製品表示およびラベル変更のご案内

PS6R形スイッチングパワーサプライ

PS6R形スイッチングパワーサプライのANSI規格認証取得に伴う製品表示およびラベルの変更についてご案内いたします。

- ・PS6R形スイッチングパワーサプライ表示 (例：PS6R-F24)
製品TOP面表示

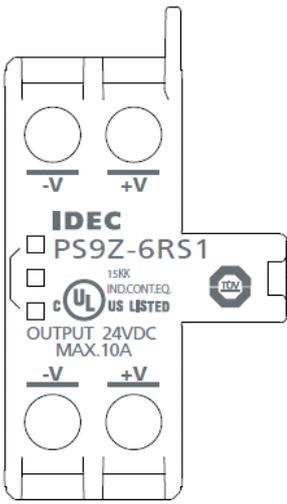
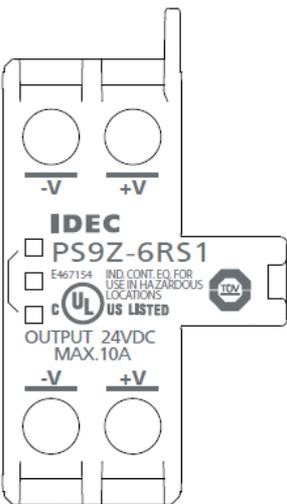
全機種 UL 規格表示内容の変更を実施し、また、スイッチングパワーサプライ3機種については製品ラベル記載内容の変更およびフランス語表記を追加いたします。

変更前	変更後
<p>Use min. 60°C wire. Use copper wire only. Max.ambient temp.:60°C(UL/cUL)</p> <p>CAUTION Indoor use only for use in a protected environment only. Risk of electric shock, do not open.</p> <p> HOT SURFACE MADE IN TAIWAN</p>	<p>Class I,div2,groups A,B,C,D Use min. 60°C wire. Use copper wire only. Temperature code:T4A Max.ambient temp.:60°C(UL/cUL)</p> <p>CAUTION INDOOR USE ONLY. FOR USE IN A PROTECTED ENVIRONMENT ONLY. RISK OF ELECTRIC SHOCK. DO NOT OPEN.</p> <p>ATTENTION UTILISER SEULEMENT A L'INTERIEUR. UTILISER SEULEMENT DANS UN ENVIRONNEMENT PROTEGE. RISQUE DE DECHARGE ELECTRIQUE. NE PAS OUVRIE.</p> <p> HOT SURFACE MADE IN TAIWAN</p>
